**ENQUÊTE PUBLIQUE PREALABLE A LA DECLARATION
DE PROJET DE L'AMENAGEMENT
DU CARREFOUR DE LA MALMEDONNE SUR LE TERRITOIRE
DES COMMUNES DE COIGNIERES, LA VERRIERE ET MAUREPAS
Du vendredi 23 février au lundi 25 mars 2024**

RAPPORT ET CONCLUSIONS DU COMMISSAIRE ENQUÊTEUR

Figure 17 : Comparaison des niveaux de bruit entre les scénarios SANS PROJET et AVEC PROJET en 2050 (indicateur LAeq/5h-22h) (Source : IREL Consoil)

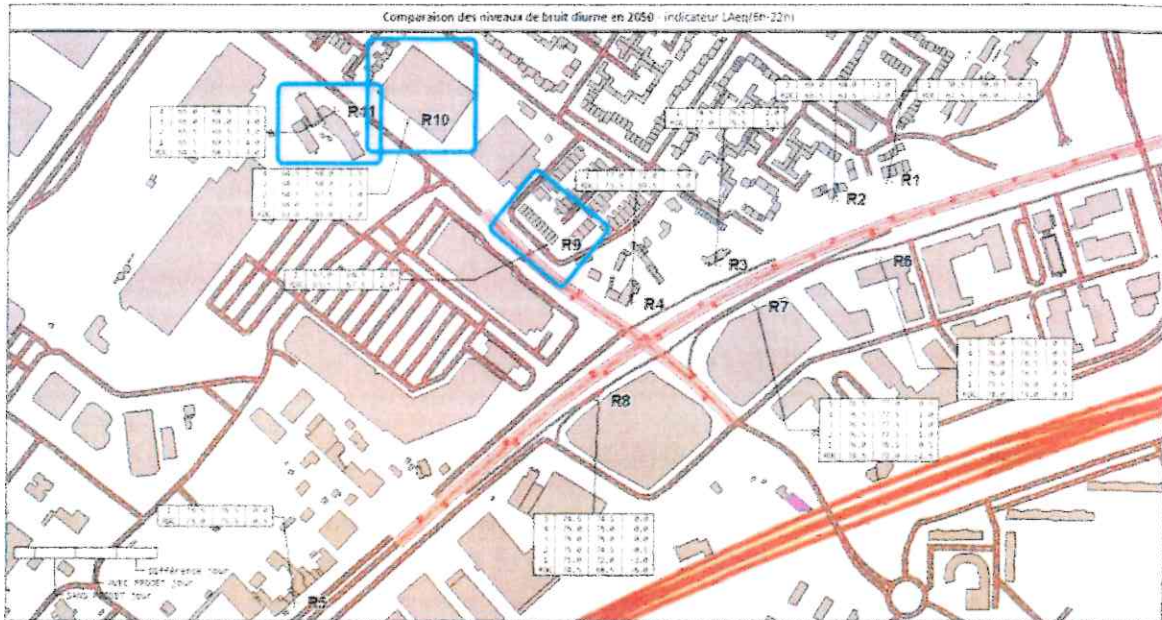
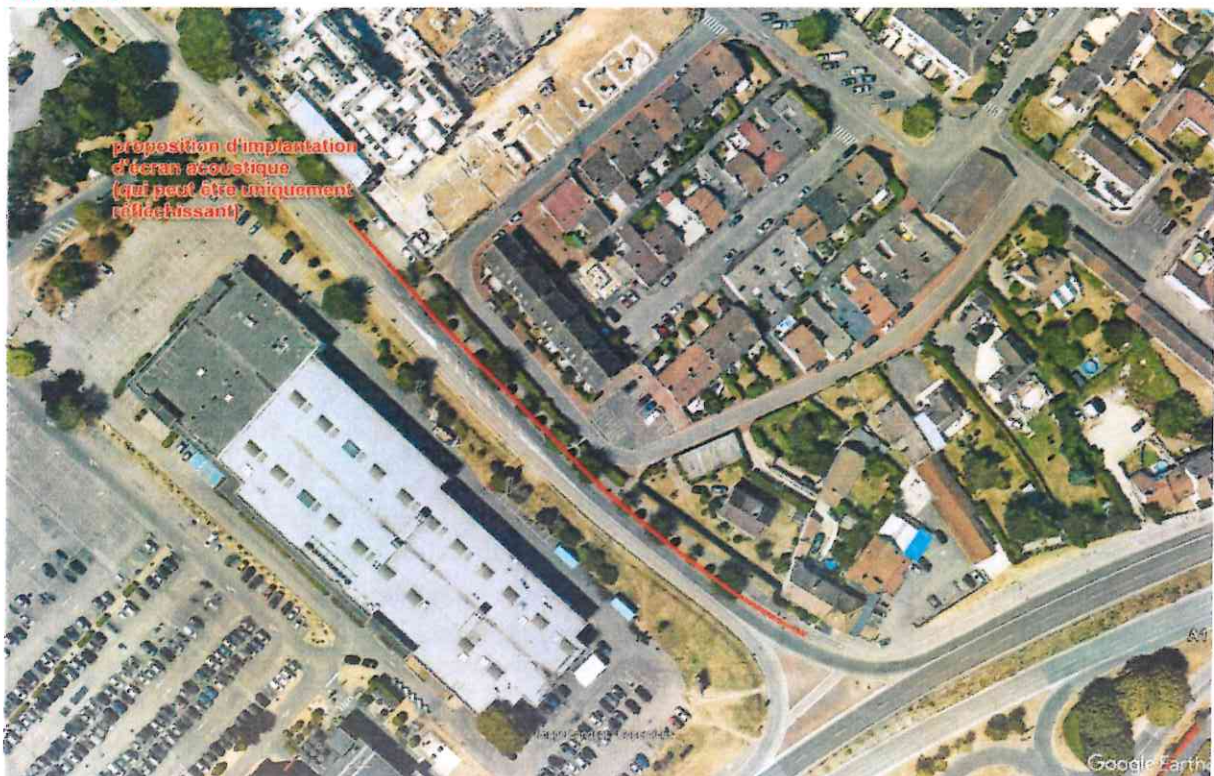
Le Commissaire Enquêteur demande au Maître d'Ouvrage de bien vouloir répondre aux deux questions posées par Monsieur le Maire et principalement pour la pose de murs anti-bruit.

L'étude d'impact indique une hausse de l'ambiance sonore pour les riverains de la RD213, qui subissent un impact direct par le projet (au niveau de R9 sur la carte ci-dessous) ou indirect (R10 et R11 – on est en dehors du périmètre de travaux mais la hausse de trafic dû au projet génère des impacts acoustiques au-delà).

Des protections de façade sont envisagées dans le dossier d'enquête publique pour les habitations au droit de R9. Il semble techniquement possible de réaliser un écran acoustique en lieu et place des protections de façade. Des études de conception détaillées seront menées en ce sens. Cet écran acoustique pourrait être implanté de la façon suivante, afin de protéger à la source les riverains.

Le type d'écran (hauteur, localisation exacte, forme et matériaux) sera défini par une modélisation acoustique. En outre, le maître d'ouvrage étudiera les impacts visuels et paysagers de ces dispositifs, notamment pour les riverains. Sur cette base, le maître d'ouvrage réalisera une concertation spécifique auprès des riverains directement concernés par les impacts de ces murs. Sous réserve de leur accord à l'issue de cette concertation, le maître d'ouvrage s'engage à implanter un écran acoustique.

Figure 17. Comparaison des niveaux de bruit entre les scénarios SANS PROJET et AVEC PROJET en 2050 période diurne 6h à 22h (source : MGS Conseil)

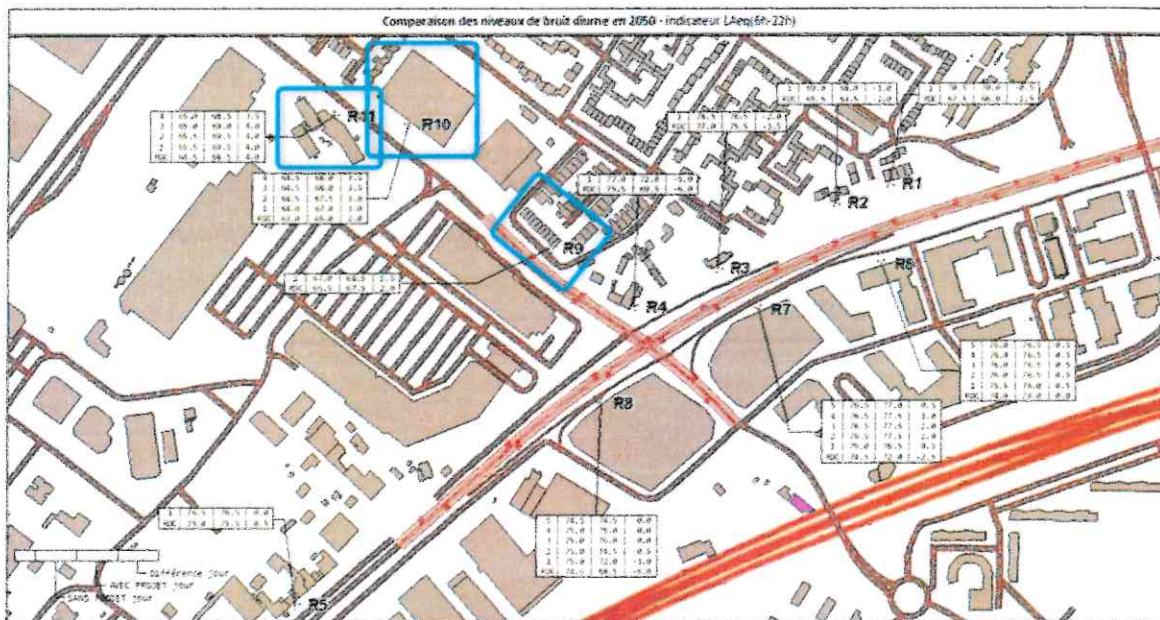
Le Commissaire Enquêteur demande au Maître d'Ouvrage comment la résorption des Points Noirs du Bruit (PNB), notamment à proximité de la RN10 et dans le secteur concerné par le projet a-t-elle été envisagée.

L'étude d'impact indique une hausse de l'ambiance sonore pour les riverains de la RD213, qui subissent un impact direct par le projet (au niveau de R9 sur la carte ci-dessous) ou indirect (R10 et R11 – on est en dehors du périmètre de travaux mais la hausse de trafic dû au projet génère des impacts acoustiques au-delà).

Il semble techniquement possible de réaliser un écran acoustique en lieu et place des protections de façade. Des études de conception détaillées seront menées en ce sens. Cet écran acoustique pourrait être implanté de la façon suivante, afin de protéger à la source les riverains.

Le type d'écran (hauteur, localisation exacte, forme et matériaux) sera défini par une modélisation acoustique. En outre, le maître d'ouvrage étudiera les impacts visuels et paysagers de ces dispositifs, notamment pour les riverains. Sur cette base, le maître d'ouvrage réalisera une concertation spécifique auprès des riverains directement concernés par les impacts de ces murs. Sous réserve de leur accord à l'issue de cette concertation, le maître d'ouvrage s'engage à implanter un écran acoustique.

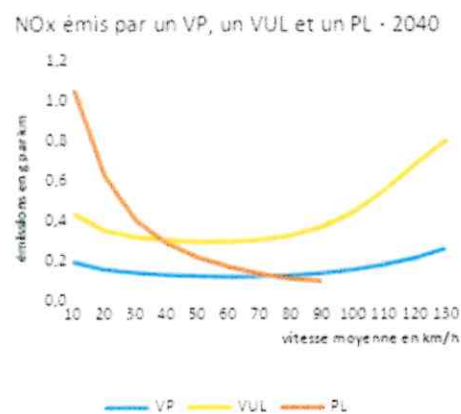
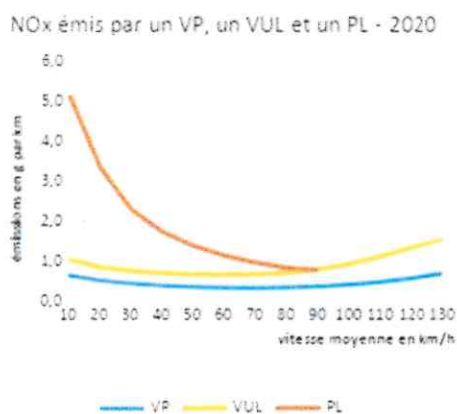
Le Commissaire Enquêteur prend note de ces informations. Il s'interroge toutefois sur cette augmentation de pollution et demande au Maître d'Ouvrage d'étudier la possibilité de réduire, encore plus la vitesse des véhicules sur la RD213 au nord de la RN10 pour diminuer l'impact nocif des polluants.

Les cartes des résultats des modélisations aux horizons 2030 et 2050 avec aménagement du carrefour indiquent une augmentation de concentrations des polluants sur la RD213 au nord de la RN10, soit + 3% maximum aussi bien pour le dioxyde d'azote(NO2) que pour les particules PM10.

Cette variation en pourcentages (+3% au maximum) reste faible et ne semble pas significative au regard des enjeux de santé public en lien avec la qualité de l'air.
